Por medio de la presente yo IRENE ALEXANDRA BARRIA BIENDICHO, ciudadana panameña, mayor de edad, portadora de la cedula N° 4-744-1456; residente en el Barrio de Santa Cruz, Corregimiento de David, Distrito de David, en mi calidad de Representante Legal de la empresa CONSTRUCTORA PISA S.A., con oficinas en David, Barrio de Doleguita, Ave. 5ta oeste, entre Calle e y f norte, teléfono 775-7022 y correo electrónico constructorapisa@gmail.com; en nombre y representación de la sociedad antes descrita en calidad de promotora; presento la solicitud de evaluación del Estudio de Impacto Ambiental en Categoría II del proyecto EXTRACCIÓN Y PROCESAMIENTO DE MATERIAL DE ARRASTRE DEL RÍO COCHEA.

Presentamos documento de Estudio que consta de 198 páginas, incluyendo anexos; sobre en la extracción de material pétreo de arrastre en el Río Cochea, en el lugar conocido como Dos Ríos Arriba, corregimiento de Dos Ríos en el Distrito de David por la rivera izquierda y Cochea Arriba del Corregimiento de Cochea por el Distrito de David. En una finca a la margen izquierda del río, (Corregimiento de Dos Ríos), se acumulará el material extraído, se instalará una cantera para el procesamiento de este material

Zona 1 Polígono para ubicación de Cantera/Limite de polígono con calle de asfalto por donde entraran y saldrá los camiones hacia el terreno

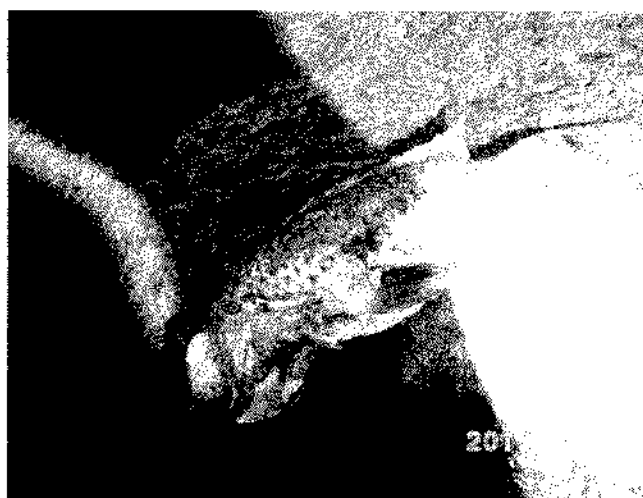
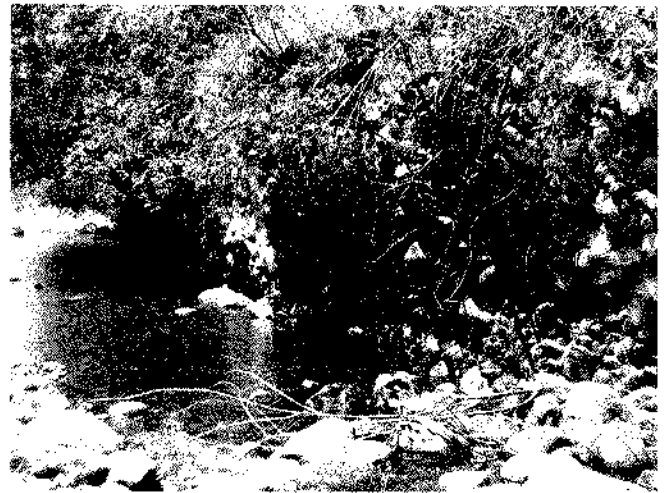
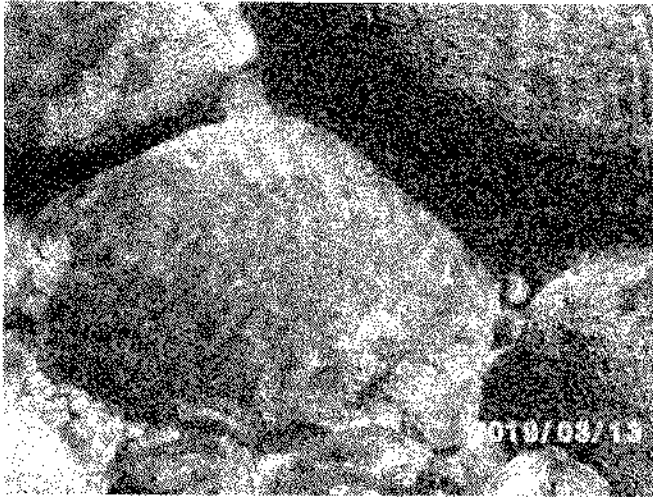
Zona 2 Área de Extracción/ Pozas o charcas en el lecho del río con peces de varias tallas

Rio Represado Aguas Arriba

Cambio de curso del río de su cauce natural

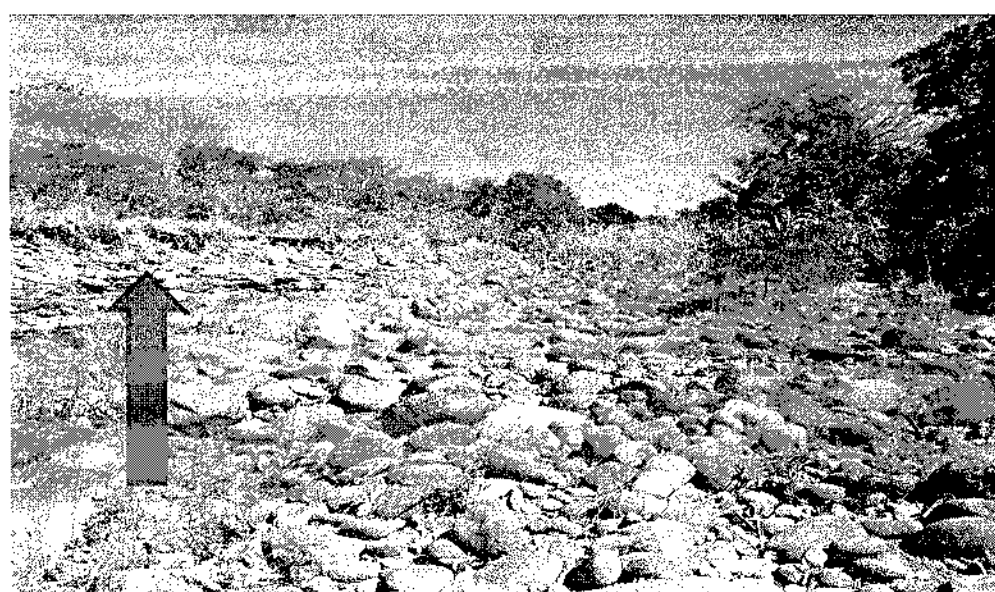
Material pétreo propio del río en donde el material de arrastre es poco.
Con la flecha talud provocado por la erosión que se provoca por las crecidas

Fig. No. 1 Vista de parte del área del río Cochea solicitada en concesión, aguas abajo.

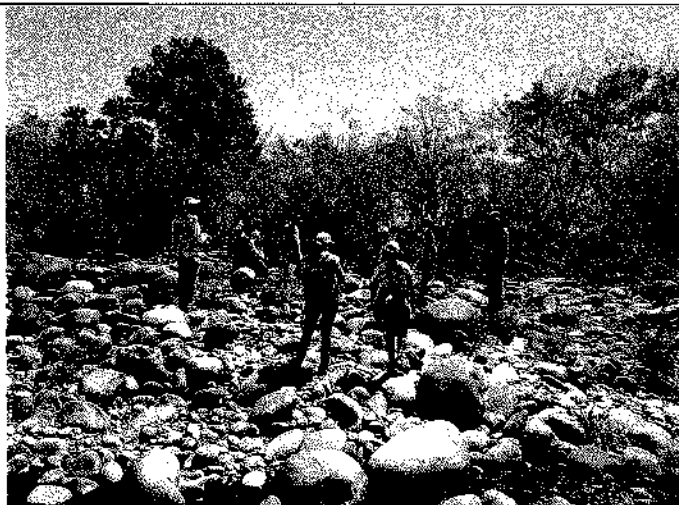
- En la margen derecha del río (uno de los límites del polígono de la cantera), se observó un muro de piedras, hecho para protección, hace unos años atrás, producto de una salida del río que provocó daños a las comunidades aguas abajo.
